ONTWERPBESLUIT LEGGERWIJZIGING

Aanpassen Nederweerder Vlakwater

Zaaknummer: 2019-Z1460
Datum ontwerp leggerbesluit:

Bijlage 1. Was-wordt-tekening (tekeningnummer wl-180929 bewerkt)

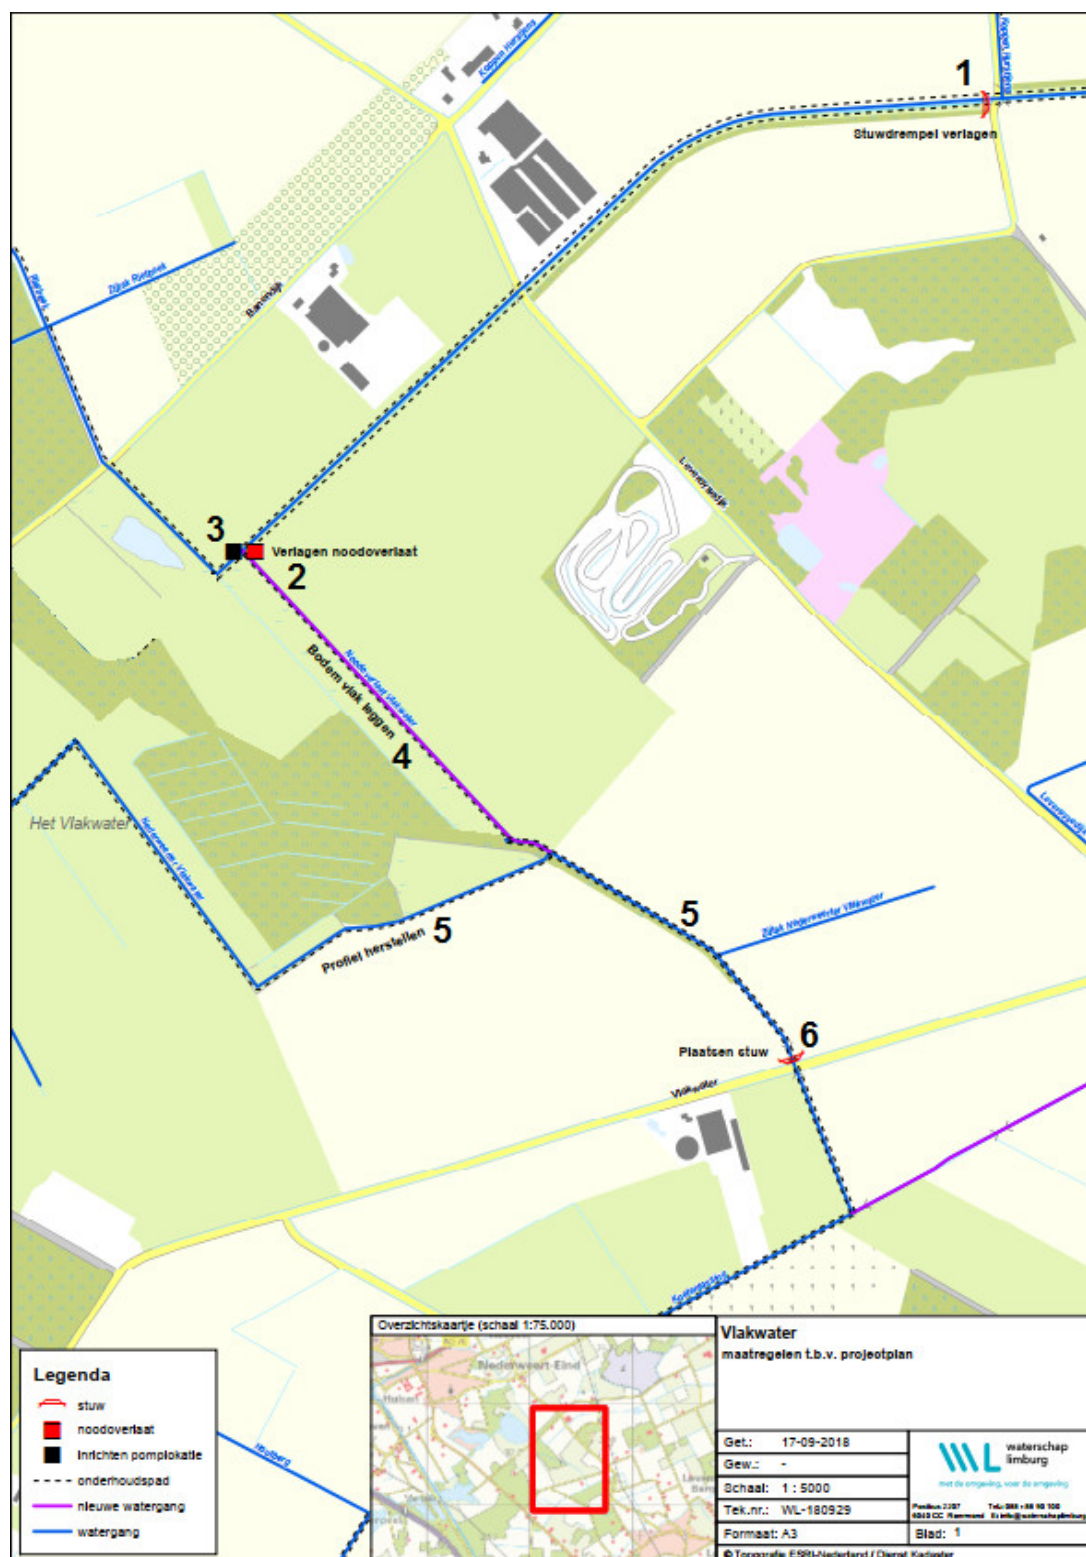
1. het aanpassen van de drempelhoogte van stuw in het primaire oppervlaktewaterlichaam "Vissensteert" met leggercode L_PST_NEE_VIS_0004 naar NAP +27,60 m;

2. het verlagen van de drempel van de noodoverlaat bij de aansluiting van het primaire oppervlaktewaterlichaam "Noodoverlaat Vlakwater" op het primaire oppervlaktewaterlichaam "Vissensteert", de b.o.b. van de duiker komt op NAP +27,70 m en de duiker wordt voorzien van een terugslagklep;

3. het realiseren van een opstelplaats voor noodpompen bij de noodoverlaat, afmetingen van 10,0 x 5,0 meter;
4. De bodem van het primaire oppervlaktewaterlichaam "Noodoverlaat Vlakwater" vlak te leggen;

5. het profiel van het primaire oppervlaktewaterlichaam "Nederweerderter Vlakwater" op orde te brengen (uitdiepen naar ontwerpdiepte);
6. het plaatsen van een nieuwe stuw in het primaire oppervlaktewaterlichaam "Nederweerderter Vlakwater", direct ten noorden van de kruising met de weg Vlakwater. De stuw heeft de volgende technische gegevens:

- a. Drempelhoogte (min hoogte) NAP +27,50 m
 - b. Maximale stuwhoogte NAP +28,30 m
 - c. Breedte kruin: 1,00 m
 - d. Constructiehoogte NAP +29,00 m (damwand)

De stuw in het primaire oppervlaktewaterlichaam "Nederweerderter Vlakwater" direct ten zuiden van de weg Vlakwater bestaat niet meer, maar is nog wel op de Legger opgenomen. Deze wordt van de legger afgevoerd.

De (kern)zonering van het primaire oppervlaktewaterlichaam "Noodoverlaat Vlakwater" staat niet op de legger. De kernzone zal eveneens worden toegevoegd.
